ふそうローザの乗車装置（最後列座席下カバー取付金具）の改善対策について

改善対策届出番号	444	改善対策開始日	平成25年12月18日
不具合の部位(部品名)	乗車装置（最後列座席下カバー取付金具）		
不具合状態にあると認める構造、装置又は性能の状況及びその原因	小型バスにおいて、最後列座席下カバーの取付金具の形状が不適切なため、座席と車体の隙間に手を差し込むと、当該取付金具の端部でけがをするおそれがある。		
改善対策の内容	全車両、最後列座席下カバー取付金具の端部に、ゴム製の保護材を追加する。

改善箇所説明図

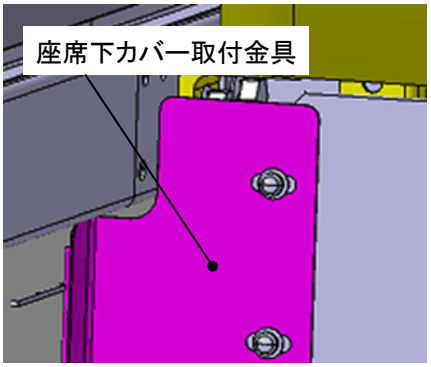
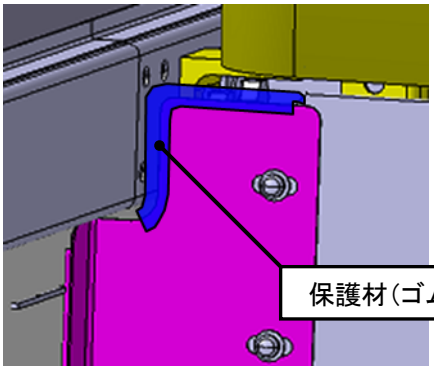
小型バスにおいて、最後列座席下カバーの取付金具の形状が不適切なため、座席と車体の隙間に手を差し込むと、当該取付金具の端部でけがをするおそれがある。

全車両、最後列座席下カバー取付金具の端部に、ゴム製の保護材を追加する。
